ДИРЕКТИВА ЛЕТНОЙ ГОДНОСТИ

№ 2023-АНСАТ, АНСАТ-СК-06

Применимость – вертолеты типа АНСАТ (модели АНСАТ, АНСАТ-СК)

ТЕХНИЧЕСКОЕ РЕШЕНИЕ № 3/144-2023-КВЗ
по поддержанию летной годности вертолетов АНСАТ (модели АНСАТ, АНСАТ-СК)

Рис. 1

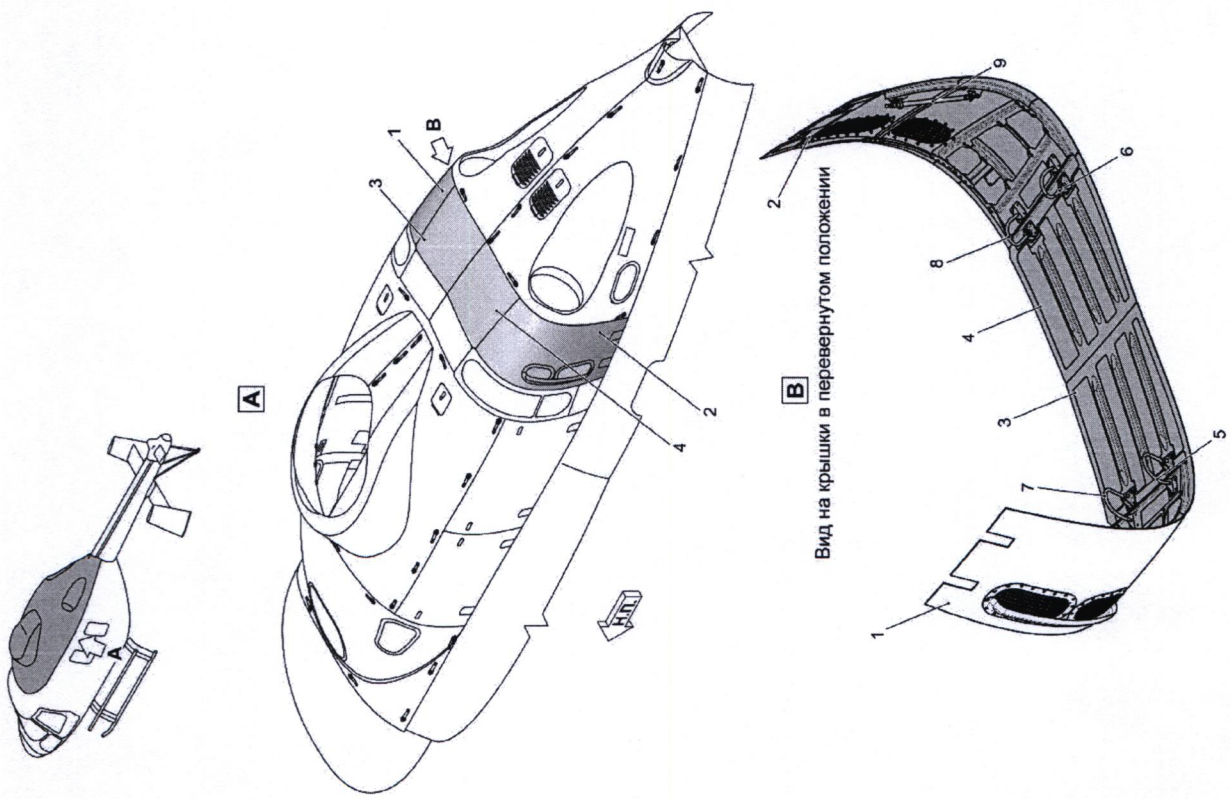
1. При проведении очередного периодического технического обслуживания по форме «50 летных часов / 12 календарных месяцев» выполнить осмотр внутренней стороны крышек капотов задних 334.6930.200-01 (-02) (поз. 1, 2, Рис. 1, Приложение 1), внутренней стороны крышек отсека газогенераторов 334.6931.500-01 (-02) (поз. 3, 4, Рис. 1, Приложение 1), петель 333.6930.020-01 (-02) и 333.6930.030-01 (-02) (поз. 5, 6, 7, 8, Рис. 1, Приложение 1), на наличие лакокрасочного покрытия, а также на наличие смазки типа «ЦИАТИМ-201» в зоне соединения петель с кронштейнами крышек капотов задних.

В случае обнаружения лакокрасочного покрытия – выполнить его удаление в соответствие с временной тех. картой 071.10.00е (Приложение 2).

В случае обнаружения смазки типа «ЦИАТИМ-201» в зоне соединения петель с кронштейнами крышек капотов задних – выполнить ее удаление с помощью НЕФРАС, кисти и х/б салфеток.
